(ADITAMENTO)

PLANO DIRETOR MUNICIPAL

PROPOSTA DA 6.ª ALTERAÇÃO

RELATÓRIO DAS PLANTAS

Ficha Técnica 5A | **PLANTAS - PLANTA A** que subdivide o território nacional

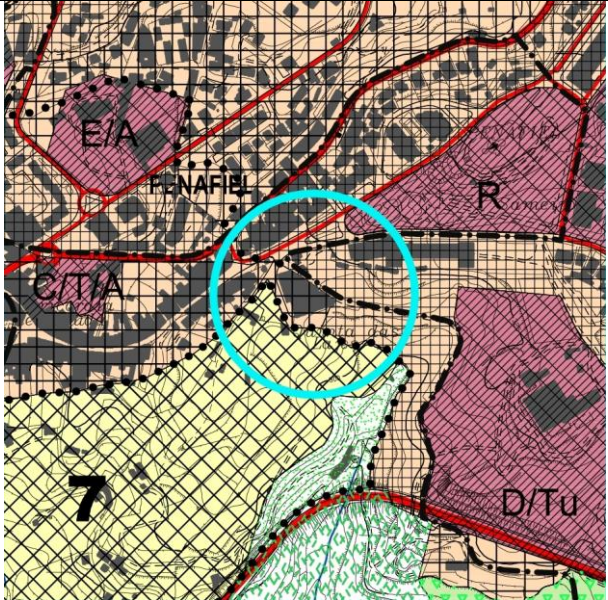
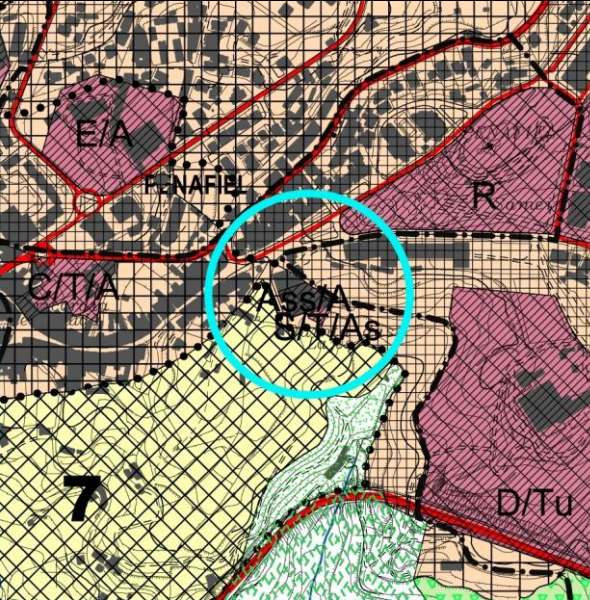
A **alteração** surge na **área predominantemente habitacional consolidada ou a consolidar – tipo C3**;

A **alteração** consiste em incorporar a **área de equipamento estruturante existente** pelos limites físicos do prédio que compreende as instalações da Cooperativa Agrícola (Associação de Agricultores) para satisfazer as suas necessidades nas actividades que levam a cabo e as aspirações económicas, sociais e culturais que pretendem vir alcançar, assim como a reabilitação e integração paisagística do edifício através de usos adicionais, na planta de ordenamento de acordo com a metodologia adotada na elaboração do plano.

Em termos de ajustes da qualificação do solo, **0,22ha (2201m2) de área predominantemente habitacional consolidada ou a consolidar – tipo C3 (solo urbano)** passam a integrar a subcategoria **área de equipamento estruturante existente Ass/A/S/T/As (solo urbano)**.

Propõe-se assim esta alteração, correspondendo aos ajustes da qualificação do solo pelos limites físicos do equipamento, conferindo ao respetivo prédio urbano as condições de edificabilidade adequadas.

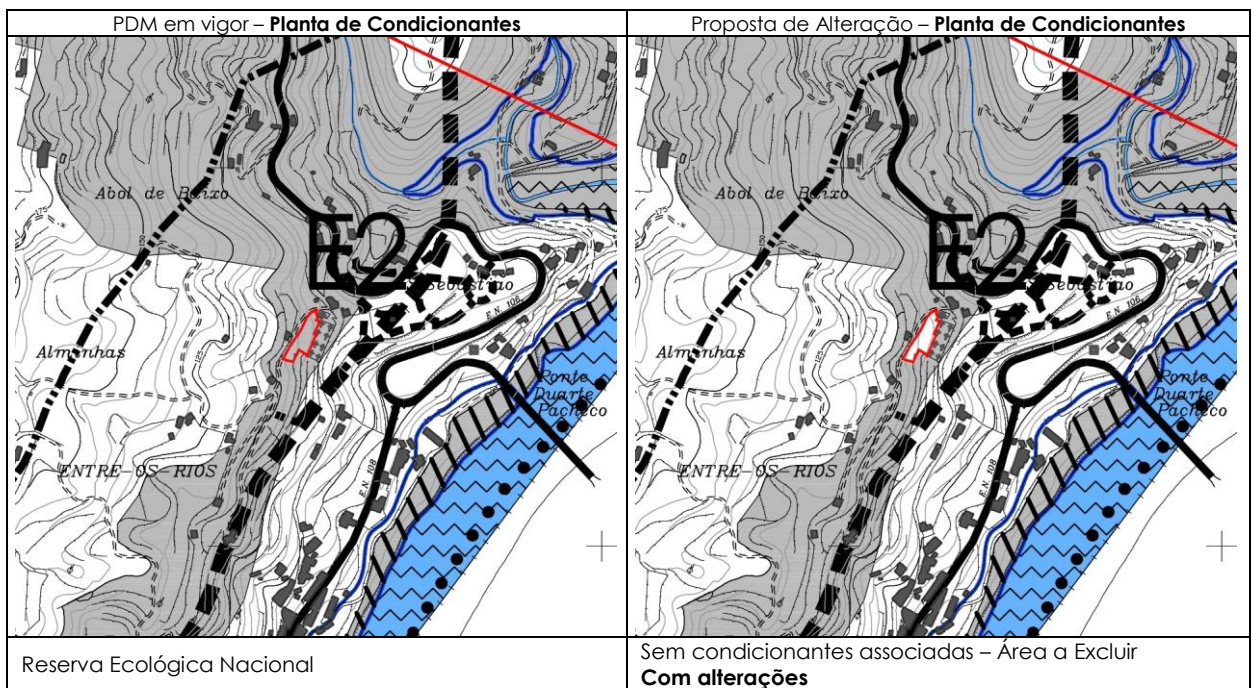
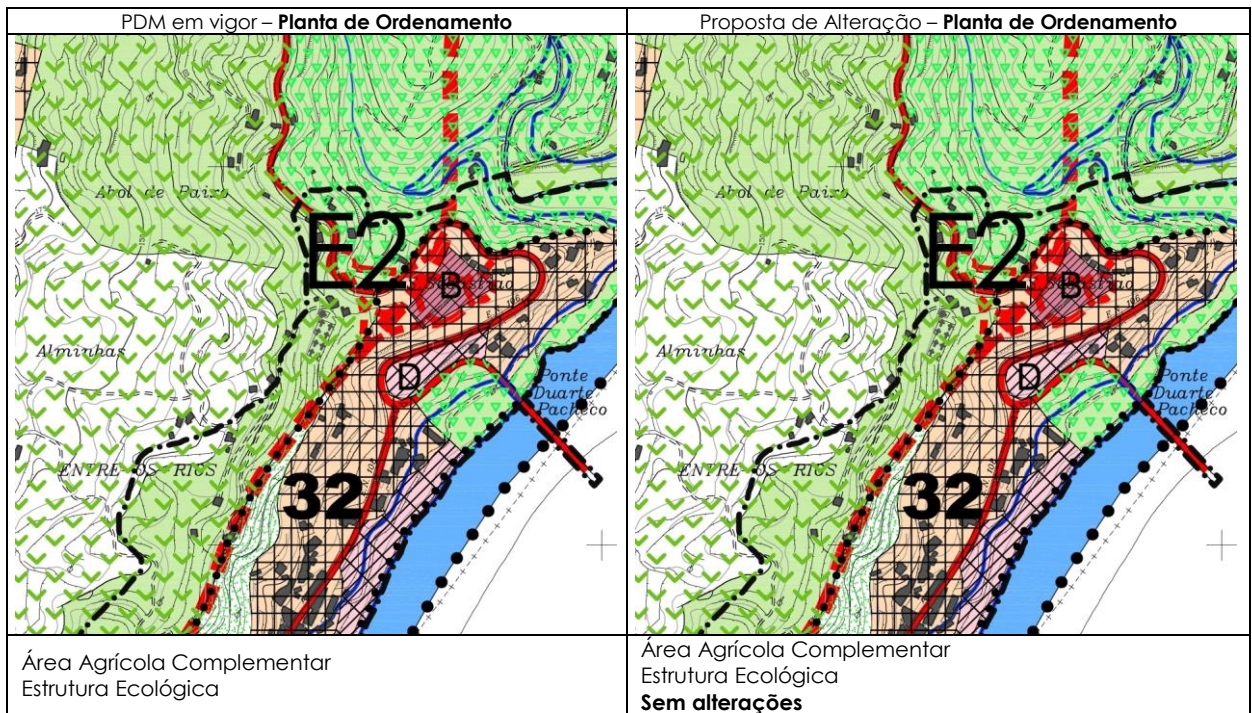
Propõe-se assim a alteração, de exclusão de 0,13ha (1309,50m²) da área REN referente à área de intervenção da ampliação do cemitério de Entre-os-Rios.

Ficha Técnica E2 Exclusão REN | PLANTAS - PLANTA C que subdivide o território nacional

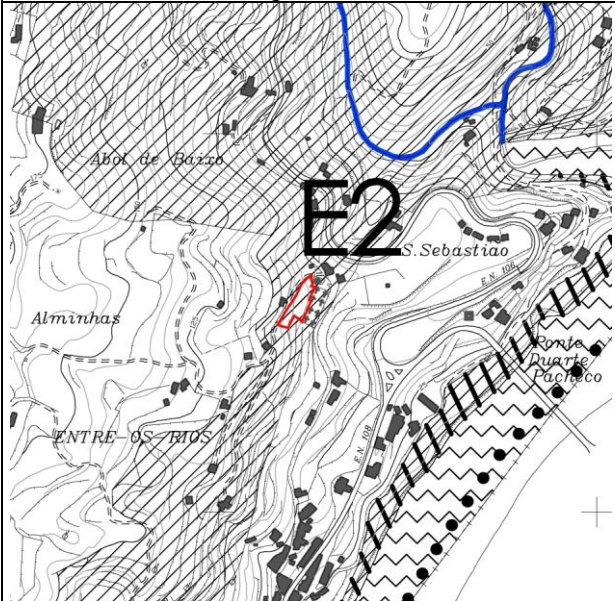
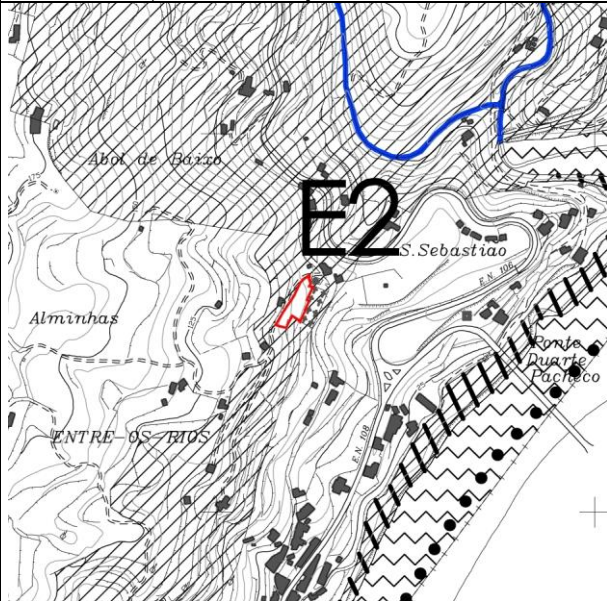
A **alteração** surge na planta da reserva ecológica nacional e na planta de condicionantes;

A **alteração** consiste em excluir **0,13ha** da **Reserva Ecológica Nacional** referente à tipologia **Áreas com Risco de Erosão**, referente à área de intervenção da ampliação do cemitério existente de Entre-os-Rios.

Propõe-se assim esta alteração, de exclusão da área REN para a implantação de um equipamento de utilização colectiva de interesse público municipal, devido à plena ocupação do equipamento existente, impondo os ajustes da servidão administrativa e restrição de utilidade pública pelos limites físicos da área de intervenção, conferindo ao respetivo prédio as condições de edificabilidade adequadas.
